志賀原子力発電所適合性審査資料
SK2-地057-01
2022年7月20日

志賀原子力発電所2号炉 敷地周辺の地質・地質構造について

敷地近傍の断層の評価
(コメント回答)

2022年7月20日
北陸電力株式会社

福浦断層南端付近 調査位置図

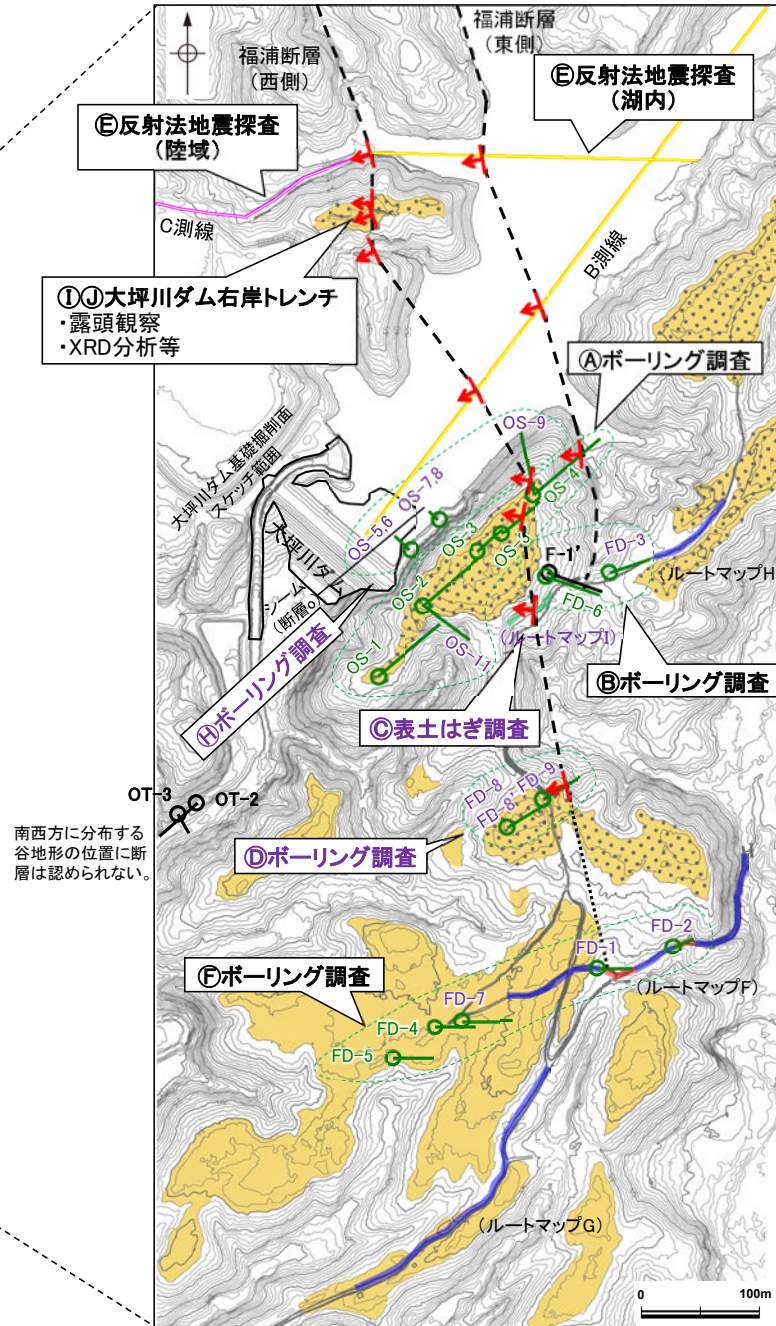
区分	調査位置 (次々頁)	対応する コメント	追加調査の項目	調査目的	調査結果	記載頁
福浦断層南部 断層トレースの 確認	①		・ボーリング調査: 7孔 (大坪川ダム左岸) OS-1~OS-4孔 OS-9孔 OS-11孔 (詳細はP.9)	・大坪川ダム右岸の2本の断層の南方延長については、改変前の地形図、大坪川ダムの基礎掘削面観察結果等を踏まえると、大坪川ダム下流方向には延長しないことから、大坪川ダム左岸で群列ボーリングを実施し、福浦断層の有無、断層トレースを確認する。	・大坪川ダム左岸において、西側のリニアメント・変動地形の延長位置において、未固結な粘土を挟在する破砕部を確認した。この破砕部は、走向・傾斜が福浦断層と調和的であることから、福浦断層に対応すると判断した。 ・東側のリニアメント・変動地形に対応する位置においても、固結した破砕部を確認した。この破砕部は、福浦断層と走向・傾斜が調和的であることから、福浦断層に対応すると判断した。	P.80, 81, 82, 84, 90 ~92
	②	22 32 33	・ボーリング調査: 2孔 (F-1' 孔付近) FD-3孔, FD-6孔 (詳細はP.9)	・大坪川ダム左岸のF-1' 孔で確認した福浦断層に対応する破砕部が現状では不明瞭であることから、ほぼ同じ位置でボーリングを行い、福浦断層の有無、断層トレースを確認する。	・F-1' 孔とほぼ同じ位置でFD-6孔を掘削した結果、これまで福浦断層に対応すると評価していた破砕部が認められなかった。 ・また、FD-3孔、ルートマップHにも福浦断層に対応する破砕部が認められないことから、F-1' 孔付近には東側のリニアメント・変動地形に対応する断層は認められない。	P.80, 81, 83, 85~89
	③		・表土はぎ調査: 1箇所 (ルートマップI) (詳細はP.9)	・①ボーリング調査の結果、確認された断層の連続性及びその性状を確認する。	・①で確認された断層の延長位置において、表土はぎ調査を実施した結果、未固結な粘土を挟在する断層を確認した。この断層は、福浦断層と走向・傾斜が調和的であることから、福浦断層に対応すると判断した。	P.80, 81, 83, 95~97

- 東側のリニアメント・変動地形の延長位置において、反射法地震探査(B測線・C測線)の記録から西傾斜の逆断層が推定され(P.10)、ボーリング調査の結果、OS-4孔に対応する破砕部を確認したものの、FD-6孔及びFD-3孔には対応する破砕部は認められない。
- 西側のリニアメント・変動地形の延長位置において、反射法地震探査(B測線・C測線)の記録から西傾斜の逆断層が推定され(P.10)、ボーリング・表土はぎ調査の結果、OS-9孔、OS-3'孔、OS-2孔、ルートマップIの表土はぎ箇所、FD-8孔及びFD-9孔に対応する断層が認められる。その南方延長にあたるルートマップFの表土はぎ調査及びボーリング調査の結果、福浦断層に対応する断層が認められない。
- さらに南方において実施した反射法地震探査(E測線、F測線)の結果、福浦断層に対応する断層は推定されない(P.11)。

反射法地震探査 測線図

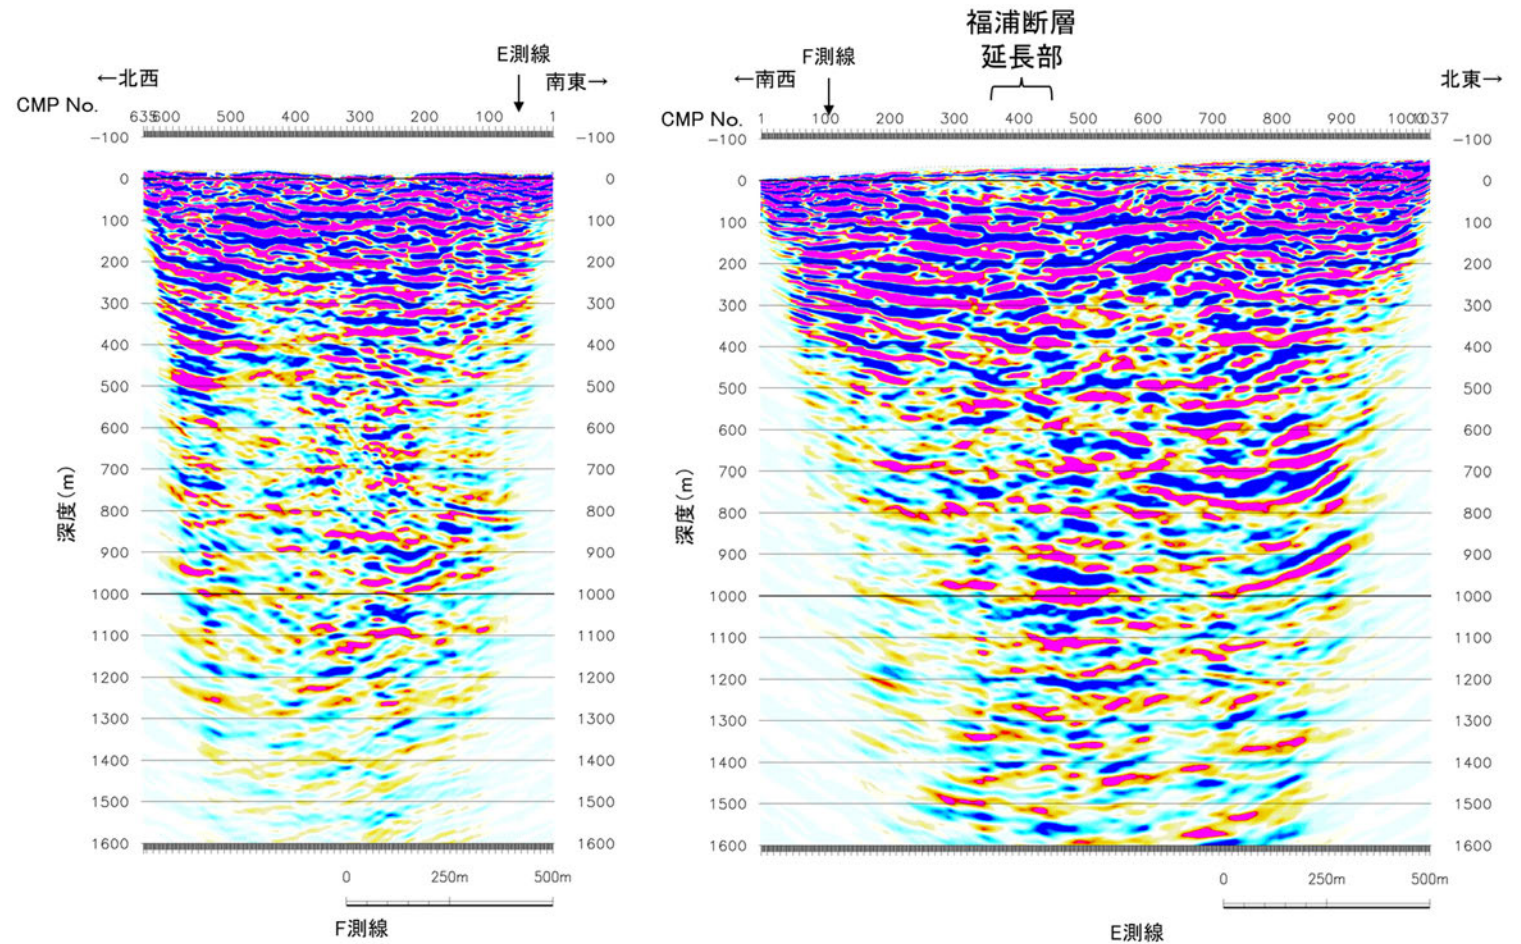
【反射法地震探査(E測線, F測線)】

○福浦断層の南端と評価したルートマップFより南方において実施した反射法地震探査(E測線, F測線)の結果, 福浦断層に対応する断層は推定されない。

福浦断層周辺の地質図

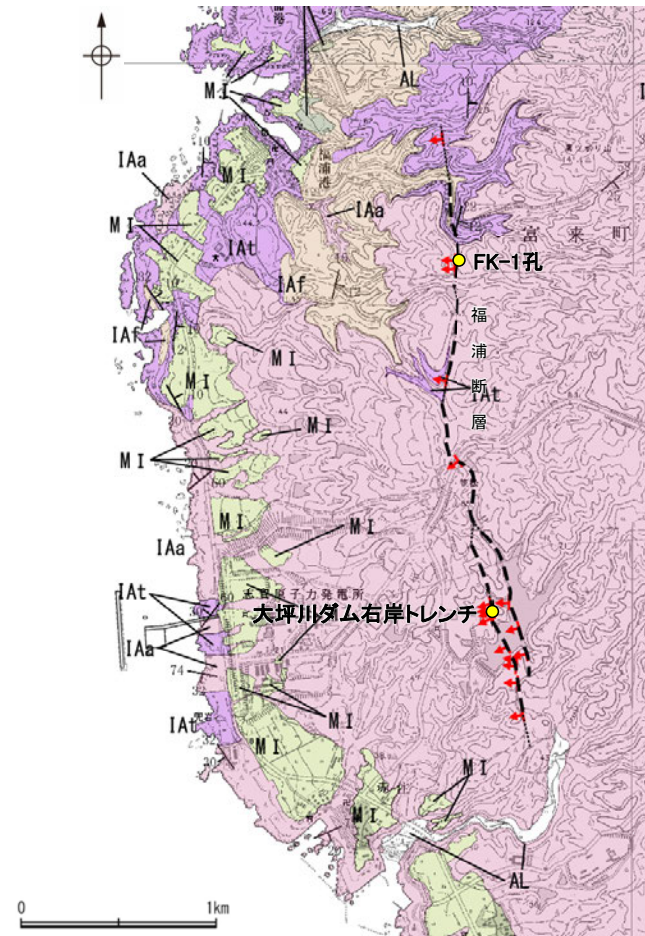
【福浦断層上下盤の地質の違い】

○福浦断層北部～南部において、断層を挟んで上下盤で明らかな岩相の違いは認められず、断層活動による変位量の推定は困難である。

【福浦断層北端付近の追加調査結果】

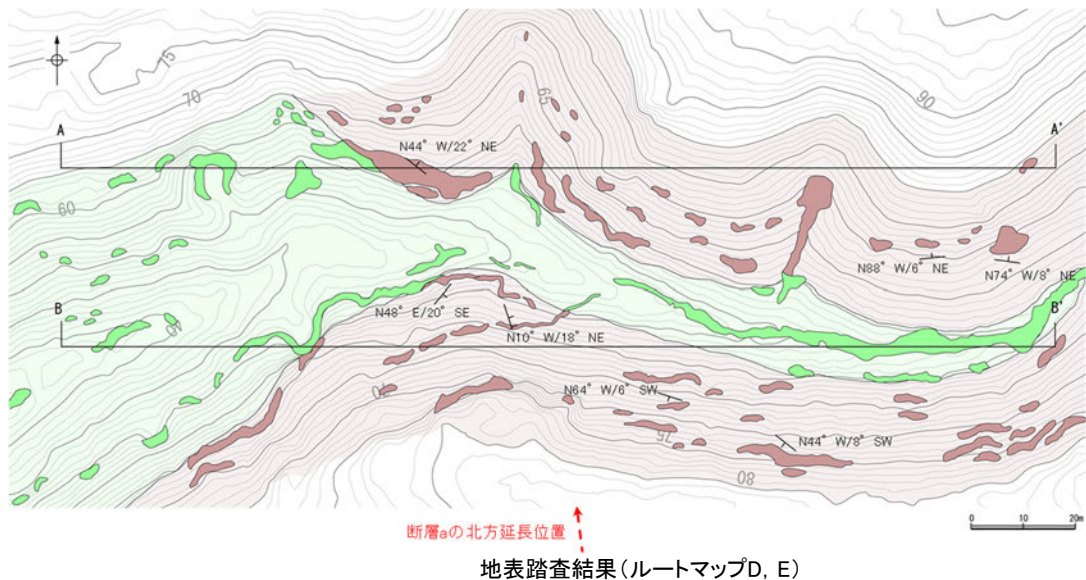
○ルートマップAで確認した断層aは、走向・傾斜はNS/60° W、薄片観察から推定される変位センスは逆断層センスであり、福浦断層と調和的である。
 ○ルートマップD, E及びその周辺の地質は、岩相分布の特徴から、岩相変化の多いI層と岩相変化の少ないII層に区別される。地表踏査の結果、II層は断層aの北方延長位置を挟んで谷底付近に連続して分布し、断層は認められない。また、I層とII層の地層境界は、断層aの北方延長位置を挟んでほぼ同じ高度で連続している。断層aの北方延長位置付近で認められる層理の東西方向の傾斜はほぼ水平～22° 東傾斜であり、福浦断層北方付近の広域的な地層の傾斜(10°～22° 東傾斜)と概ね一致し、断層aの北方延長位置に近づくにつれて層理が急傾斜となる傾向は認められない。

○ルートマップAで確認された断層aは福浦断層に対応すると判断される。
 ○ルートマップD, Eにおいて、断層aの北方延長位置を挟んでI層とII層の境界はほぼ同じ高度で連続しており、地層境界のずれ等は認められない。このことは、ルートマップDの表土はぎ箇所を福浦断層の北端と評価したことと整合する。

2.2.1 (5) 福浦断層の反射法地震探査 ー概要ー

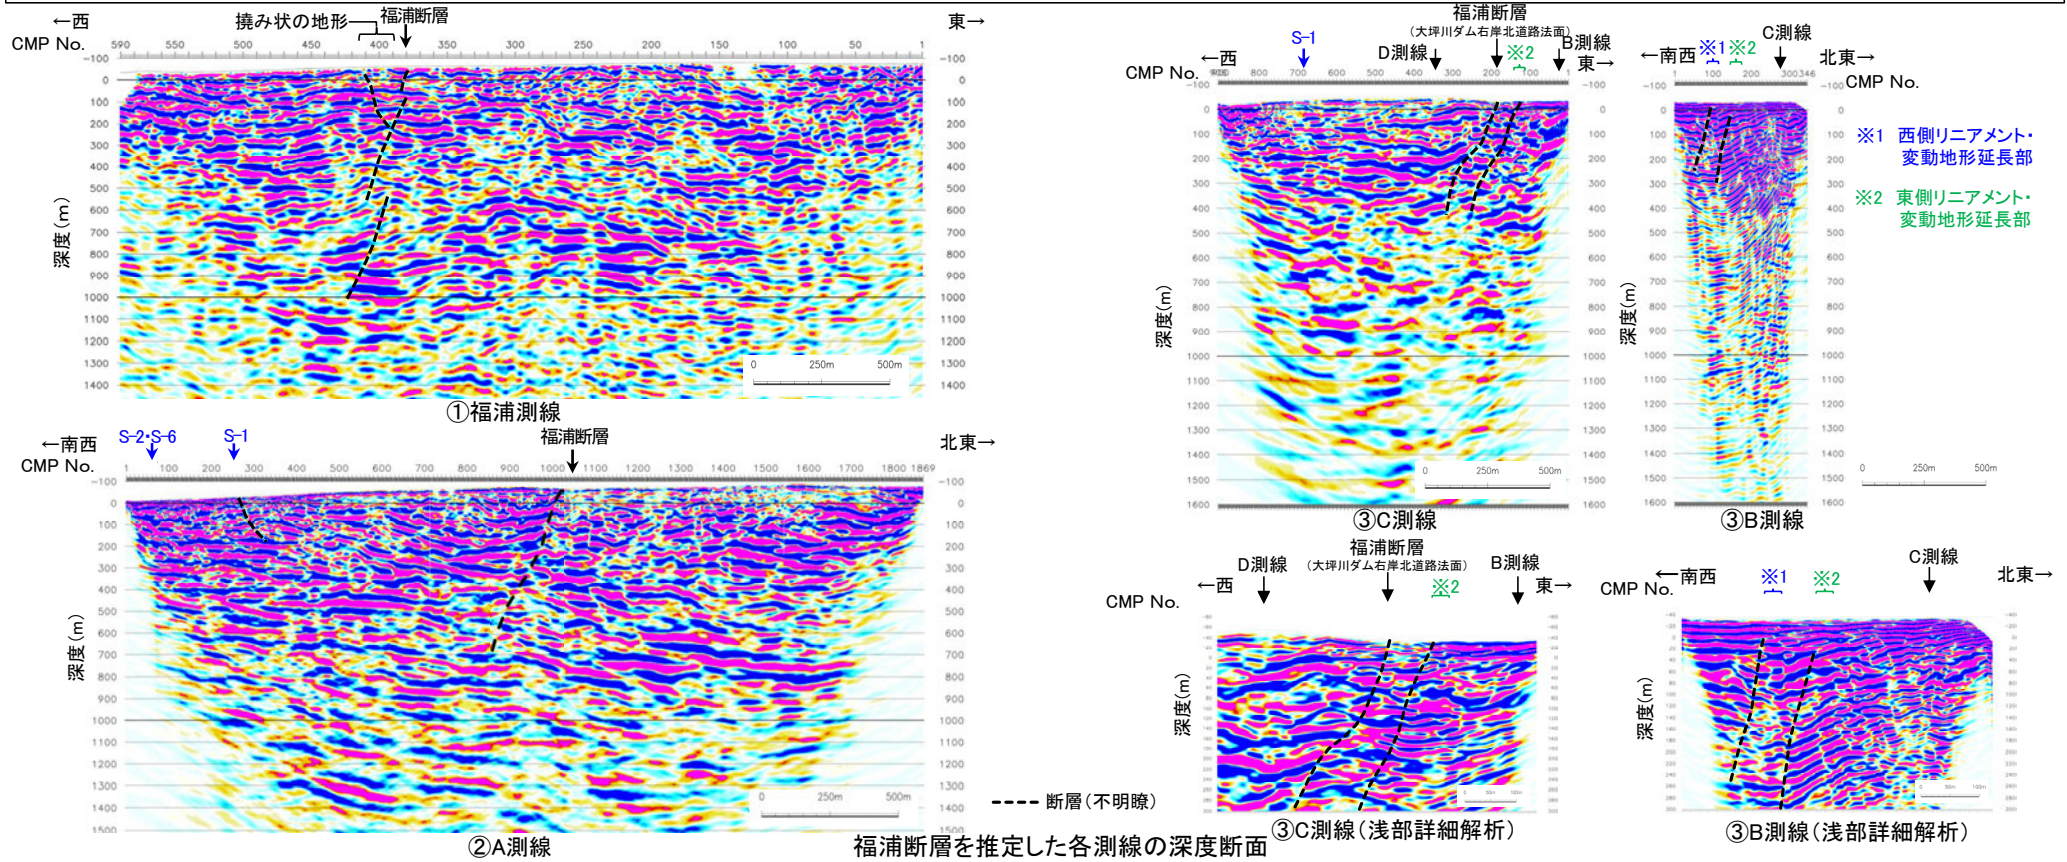
コメントNo.23, 35の回答

- 福浦断層の地下構造及び福浦断層南部の分布を把握するために、既存の福浦測線(①)に加えて、下図に示す位置(②~⑤)で反射法地震探査を行った。
- 調査の結果、福浦断層は高角で西傾斜する断層であり、南部の大坪川ダム付近では2本の断層が分布することを確認した。
- さらに南方延長のE測線・F測線において、福浦断層に対応する断層は推定されない。

【反射法地震探査_測線図】

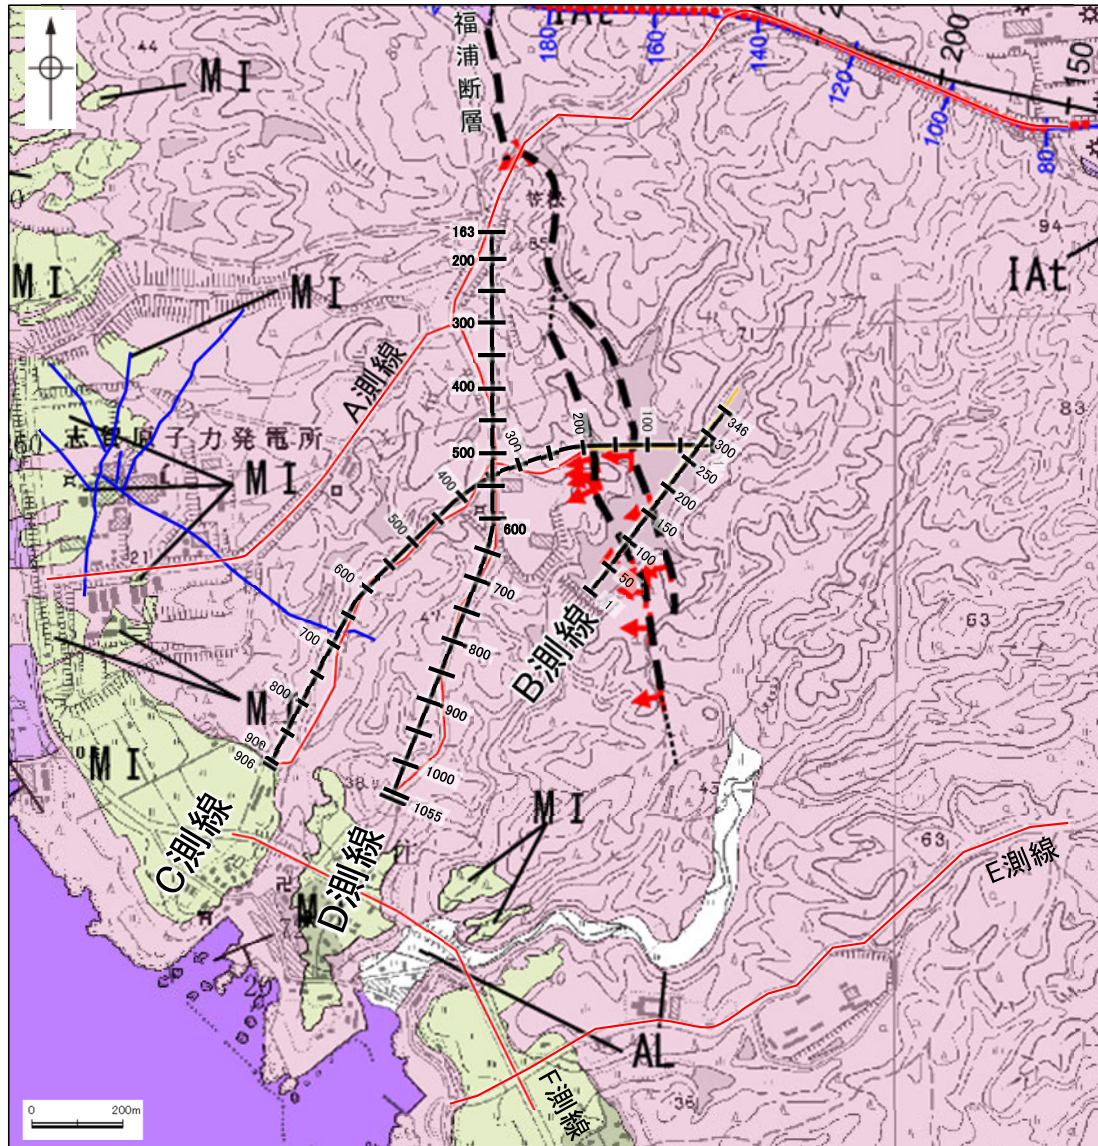
コメントNo.23の回答

- 大坪川ダム付近において、福浦断層の地下構造及び福浦断層南部の分布を把握するために、反射法地震探査(B,C,D測線)を実施した。
- 大坪川ダム付近のB測線, C測線において、西側のリニアメント・変動地形に対応して大坪川ダム右岸トレンチや北道路, 南道路において確認された断層の延長方向に、不明瞭ながら高角で西傾斜する反射面の不連続が認められ、西側のリニアメント・変動地形に対応する断層と推定した(次頁以降)。
- また、東側のリニアメント・変動地形の延長方向にも、不明瞭ながら一部で高角で西傾斜する反射面の不連続が認められ、東側のリニアメント・変動地形に対応する断層と推定した(次頁以降)。
- 福浦断層と敷地との間のD測線において、福浦断層から分岐、派生する断層は推定されない(P.77~79)。
